INFORME DE HITO DE CONTROL
N° 029-2023-OCI/0465-SCC

**EJECUCIÓN DE LA OBRA “MEJORAMIENTO DEL
SERVICIO DE MOVILIDAD URBANA DE LA VÍA DE
ARTICULACIÓN (SALIDA AREQUIPA - SALIDA PUNO)
DE LA CIUDAD DE JULIACA, DISTRITO DE JULIACA -
PROVINCIA DE SAN ROMÁN - DEPARTAMENTO DE
PUNO”**

HITO DE CONTROL N° 1 - EJECUCIÓN DE OBRA

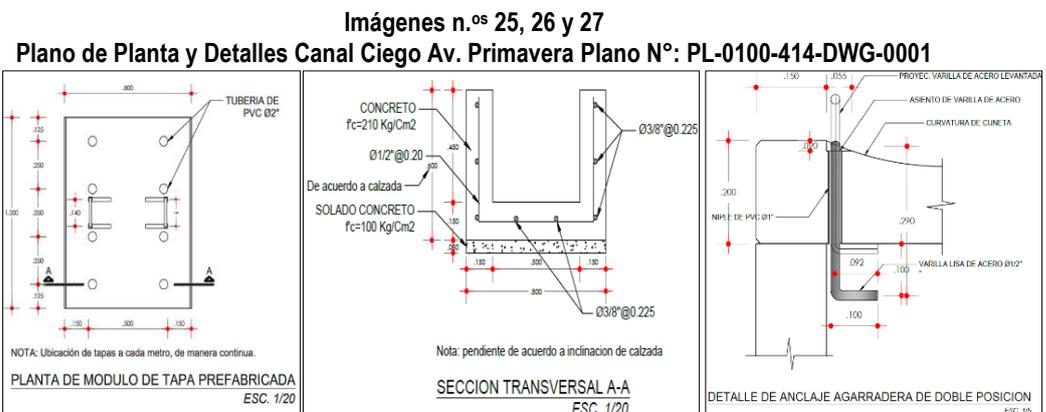
Como se advierte, se estableció el llenado de juntas de dilatación con asfalto RC-250 y arena; sin embargo, en la verificación física realizada a la Obra el 6 de julio de 2023⁹, se advirtió que las juntas de las Cunetas Tipo I ejecutadas aproximadamente en la progresiva 2+080 fueron rellenadas con tecnopor, como se muestra en las siguientes imágenes:

Imágenes n.ºs 28, 29, 30 y 31
Canal ciego en la Av. Primavera

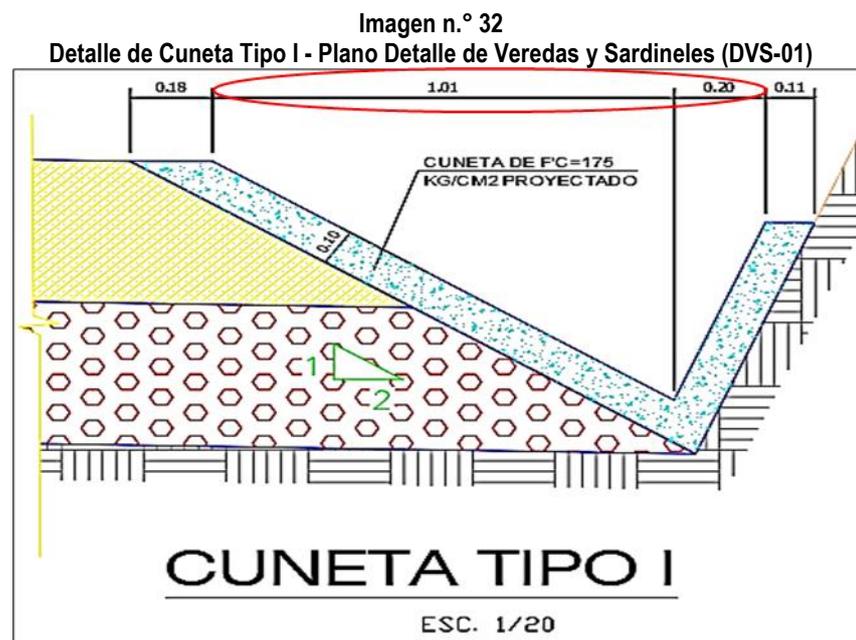
Como se observa en las imágenes anteriores, las tapas del canal ciego deben contar con 8 tuberías de PVC $\varnothing 2^{10}$, por las que se evacuarán las aguas hacia el interior del canal; asimismo, se advierte que las agarraderas (asas) de las tapas no sobresalen de la superficie de la tapa; sin embargo, en la verificación física realizada a la Obra el 6 de julio de 2023¹¹, se advirtió que las tapas del canal no cuentan con tuberías de PVC de 2” en el margen izquierdo de la vía y en el margen derecho cuentan con 1 tubería PVC de 2”; al respecto, se constató el empozamiento de agua en el margen izquierdo de la vía; asimismo, se observó que las agarraderas (asas) de las tapas sobresalen de la superficie terminada de las tapas, como se muestra en las siguientes imágenes:

Las agarraderas (asas) de las tapas que sobresalen de la superficie terminada de las tapas, pueden ocasionar accidentes a los usuarios.

Imagen n.º 33
Distancia de la base de la cuneta a la línea proyectada entre los laterales de la cuneta

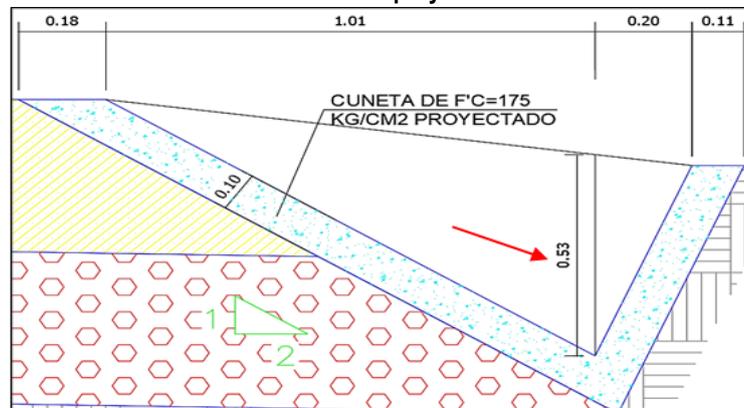
De la imagen anterior se advierte que el ancho superior total de la Cuneta Tipo I es de 1.21 m (1.01+0.20 m); asimismo, de la revisión del Plano Detalle de Veredas y Sardineles (DVS-01) digital, se advierte que la distancia de la base de la cuneta a la línea proyectada entre los laterales de la cuneta es de 0.53 m (profundidad física), como se muestra a continuación:

Sin embargo, de la verificación física realizada a la Obra el 6 de julio de 2023¹², se advirtió que las Cunetas Tipo I ejecutadas a lo largo de la vía tienen dimensiones de ancho superior total y profundidad física inferior a las establecidas en el expediente técnico de la Obra, vale decir, medidas menores a 1.21 y 0.53 m, respectivamente, según se detalla a continuación:

Imagen n.º 46

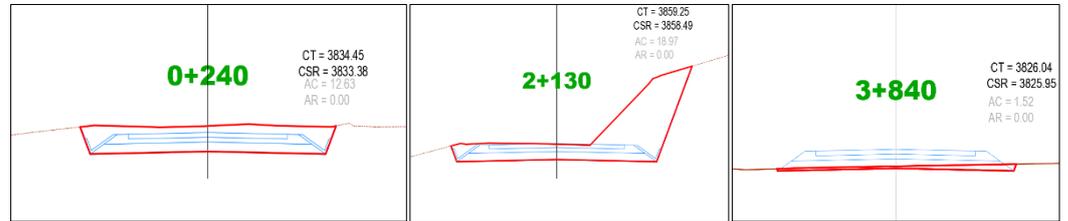
Falta de continuidad de veredas en el margen izquierdo y derecho de la vía
